■第1回ワークショップと教育課程部会からの意見のまとめ-1

■第1回ワークショップと教育課程部会からの意見を反映した配置計画

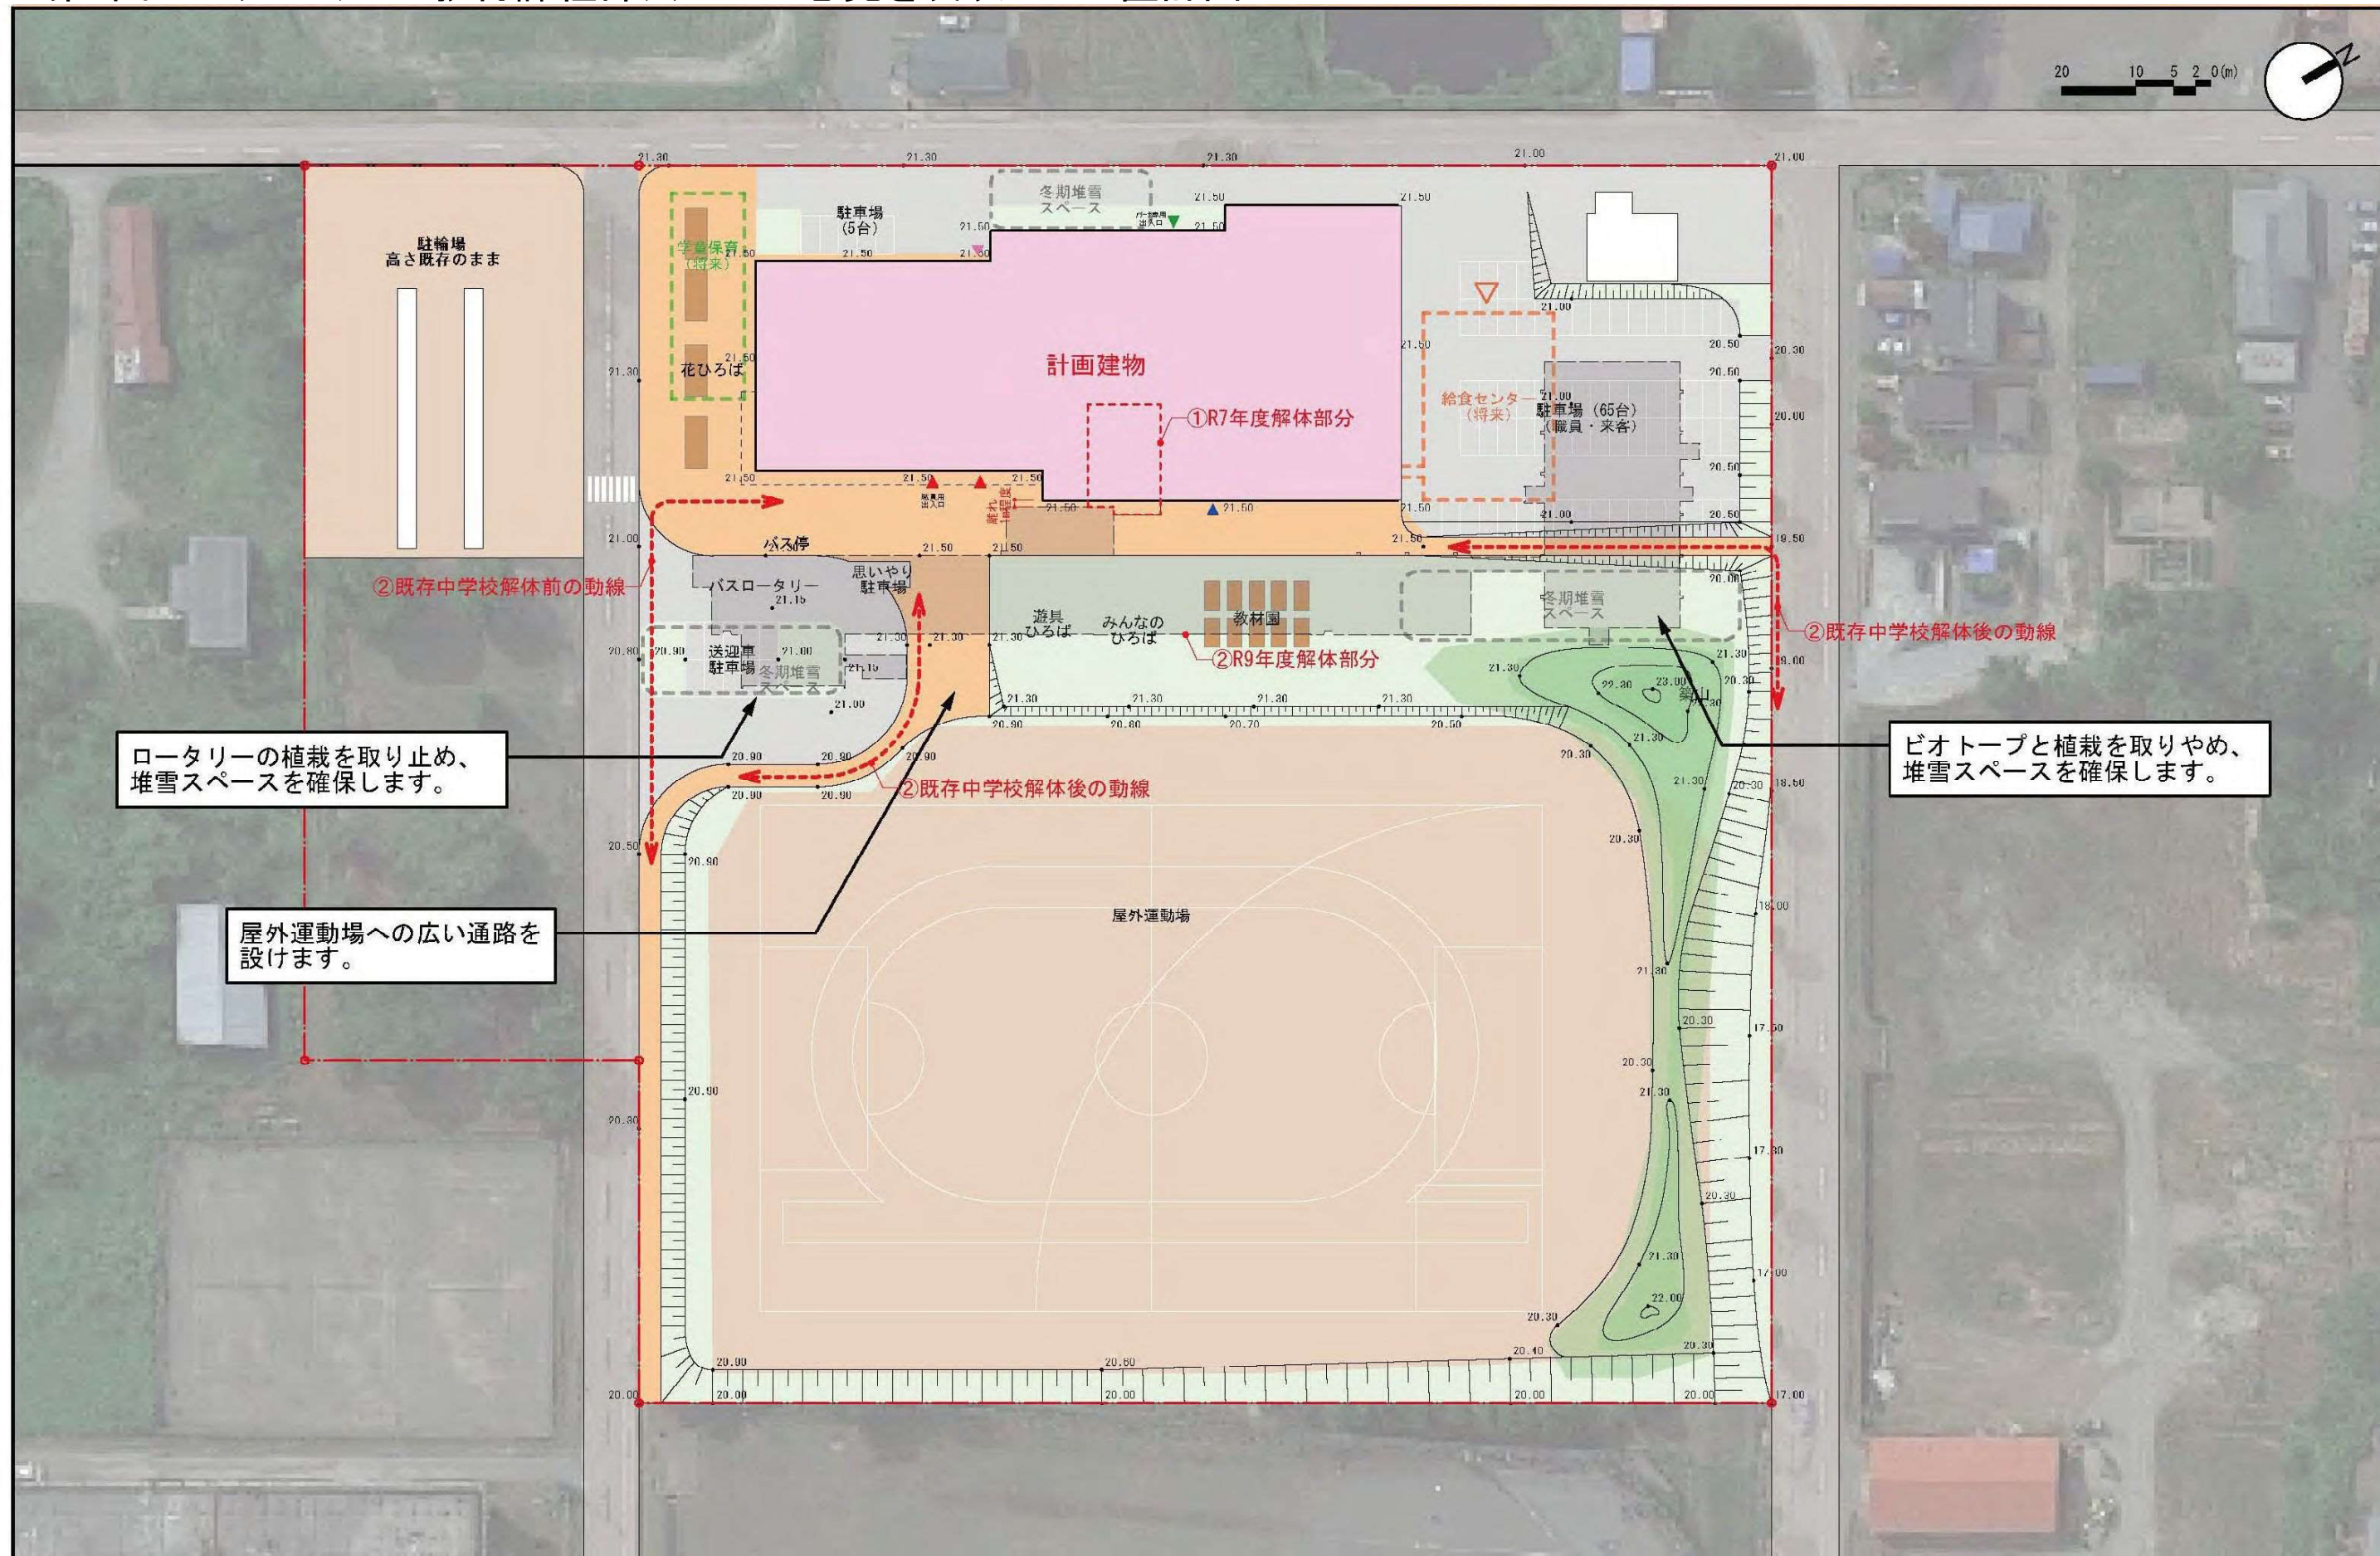
意見	回答
<ul style="list-style-type: none"> ・地域交流ホールの使い道ある?(この場をつくるなら使い道を明確) ・地域交流ホールは不要。(地域交流ホールの役割は、既にある交流センターなどで十分。) ・地域交流ホールをなくし、職員室を広げる方がよい。 ・地域交流ホールはなくて良いと思う。多目的スペースで十分代用できる。 	<p>地域交流ホールは縮小します。地域開放エリアのエントランスとなり、多目的に活用できるスペースとなります。地域開放の休憩スペース・バス待合スペースや、イベントスペースとなります。また、大型ディスプレイを設置し、近隣や道外、海外の学校と接続し、交流の場としたいと考えております。</p>
<ul style="list-style-type: none"> ・地域交流ホールをなくし、職員室→保健室にする。地域交流ホールは、多目的ホールと兼用できるのではないか。

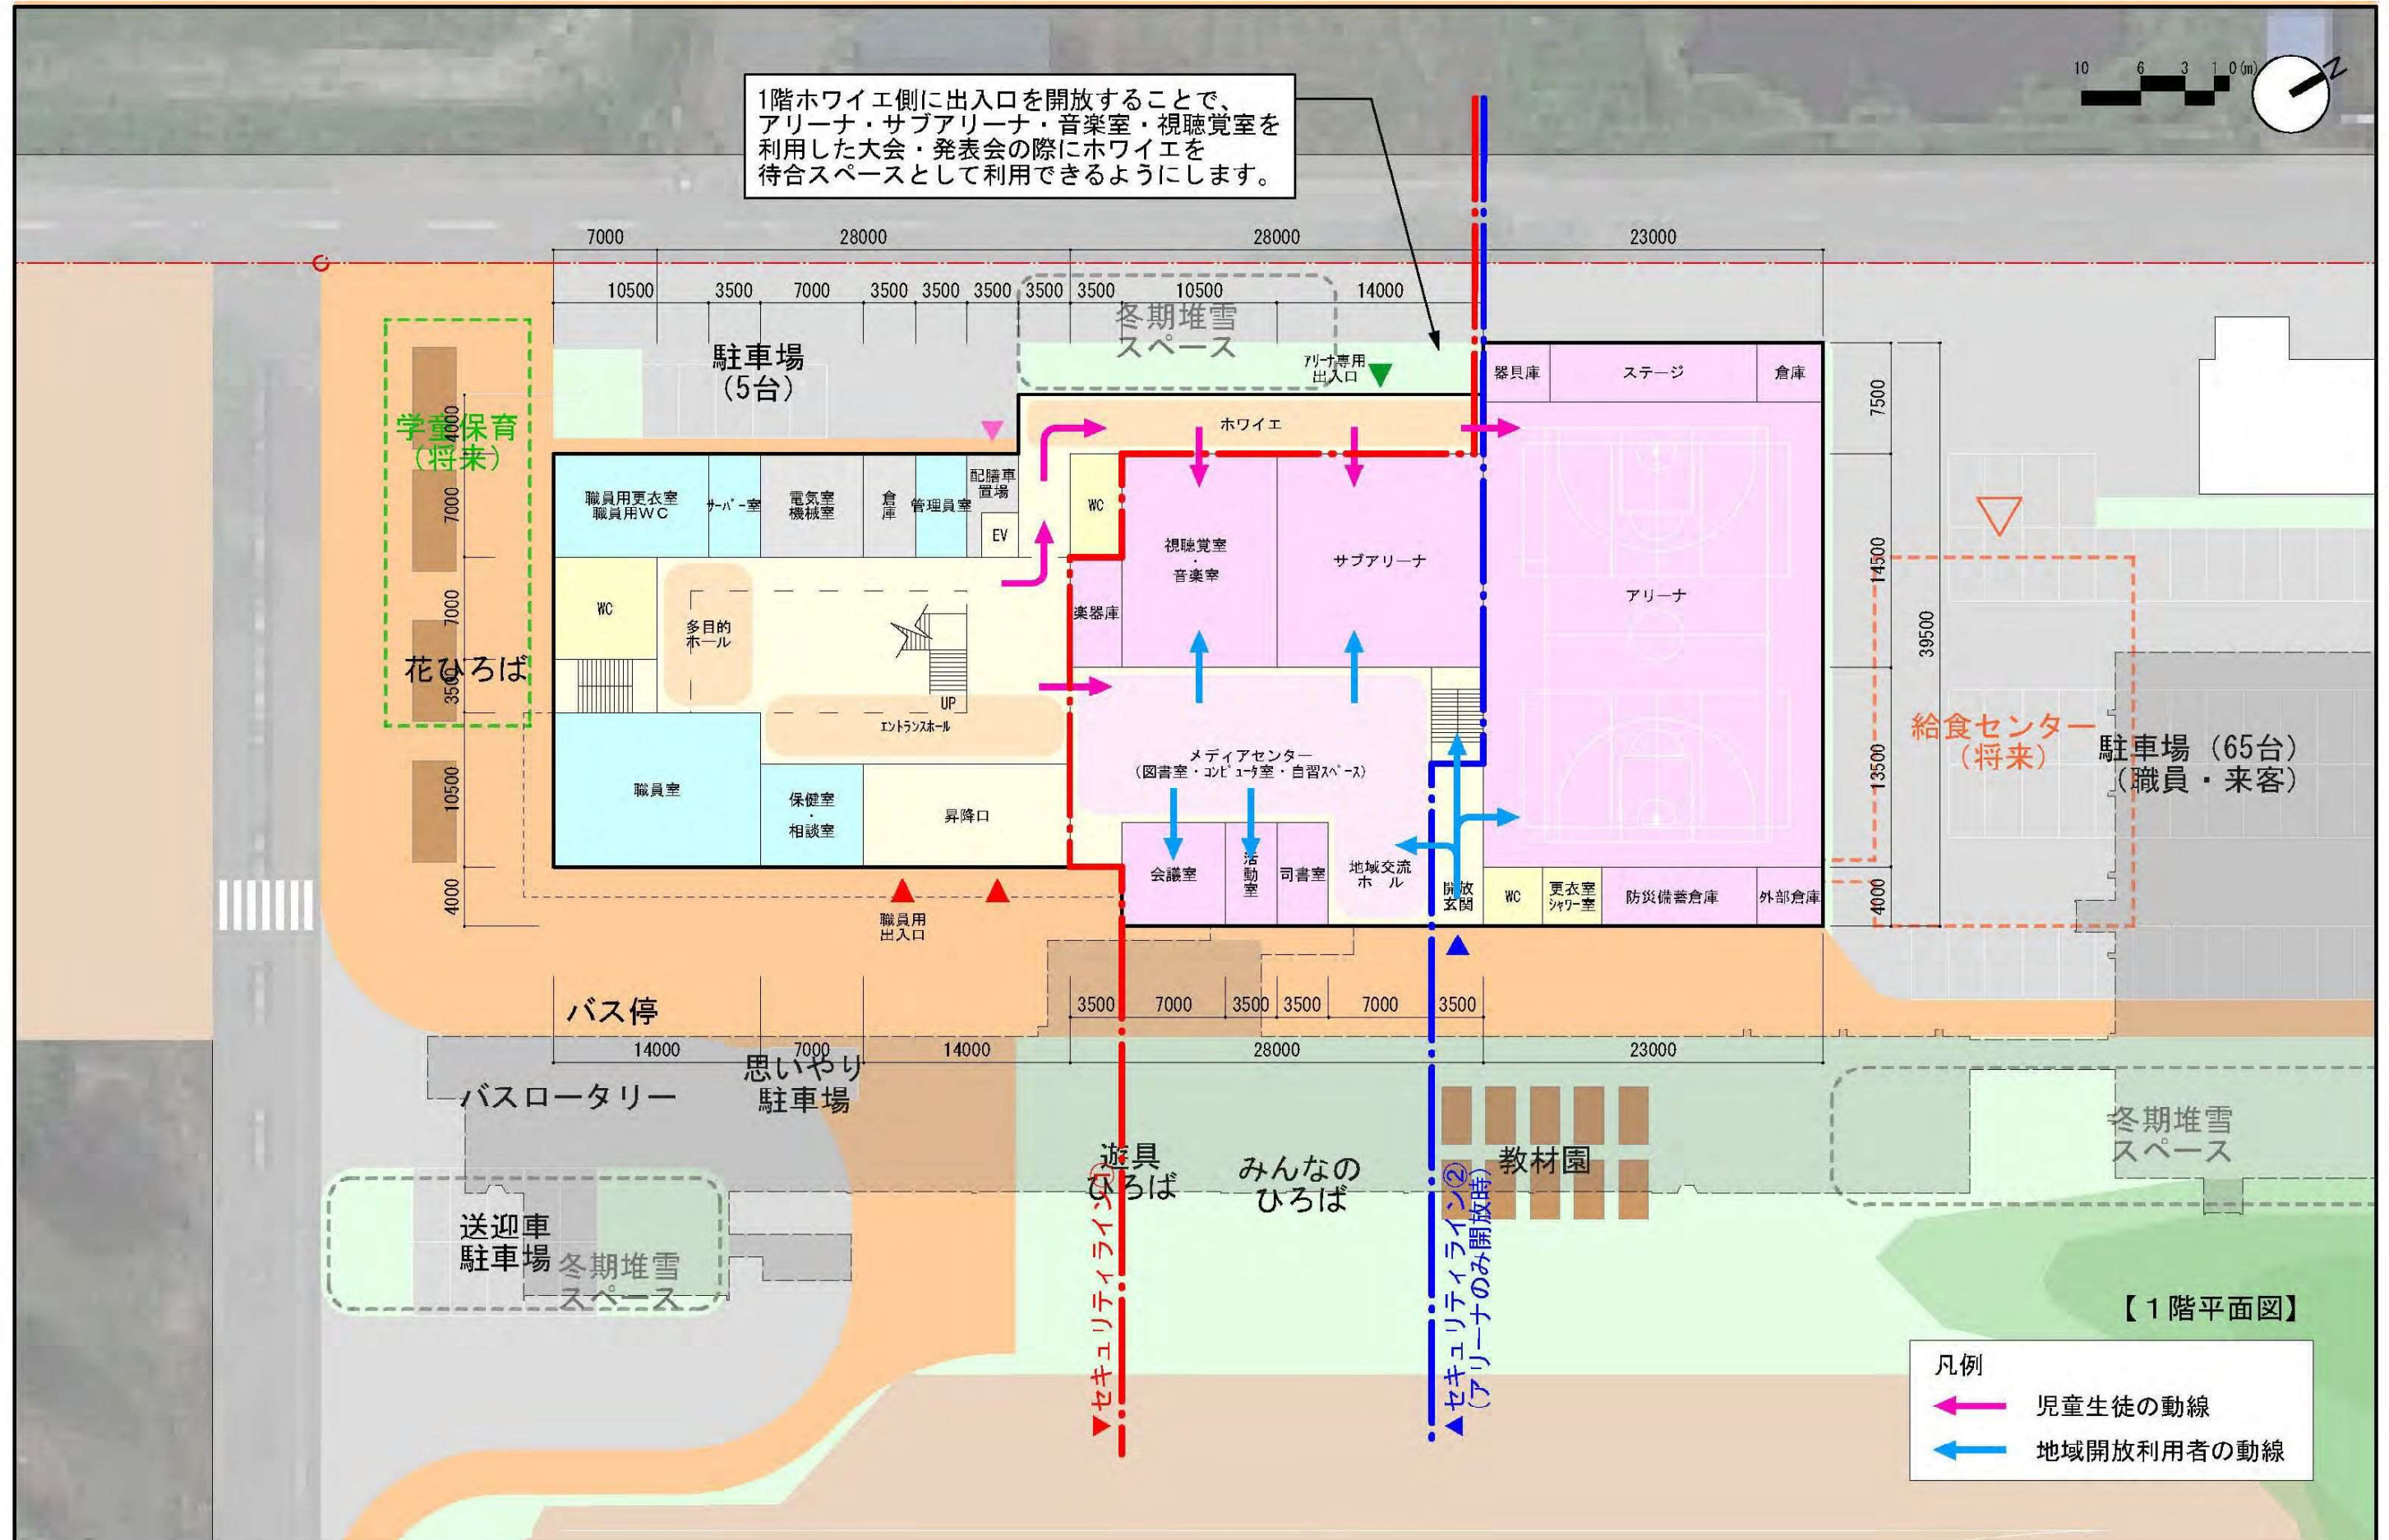
意見	回答
・給食センターができた後、除雪が大変な気がする。セキュリティエリア側	除雪のしやすさに配慮し、ピオトープの取りやめ、植栽計画、除雪計画を検討します。
・グラウンド横に雪をおせる場の確保(除雪計画)[春に雪割不要な除雪計画]	
・ある程度除雪範囲を考えること	
・維持管理の面からも木はいらない	
・植樹も必要か？ 除雪のじゃま [駐車場とグラウンドの間の植樹]	
・グラウンドの東面(法面)に植樹が良いのでは	
・北西の風に対して除雪がうまくいくか[雪庇の処理、除雪計画を考える必要あり]	
・駐車場の雪はどこへ？	
・冬期堆雪スペースは？(どこの雪を？)[除雪全体計画が必要]	
・雪庇の雪はどこへ？(東側面に)[除雪全体計画が必要]	
・バスロータリーの中央には樹木を植えない。(冬の雪堆積スペースに使われると思うので)

意見	回答
・ビオトープはいらないのではないかと。	ビオトープは取り止めることで検討します。
・ビオトープは必要ない。管理が大変です。また、樹木も最低限にしてほしい。(管理面と除雪スペースの関係上)花壇も最小限に。	
・周りの自然が十分豊かなので、管理が大変なビオトープはわざわざ作らなくてよい。その分、遊具をビオトープ側にすれば、職員室からグラウンドを見れると思う。

ロータリーの植栽を取り止め、堆雪スペースを確保します。

屋外運動場への広い通路を設けます。

ビオトープと植栽を取りやめ、堆雪スペースを確保します。
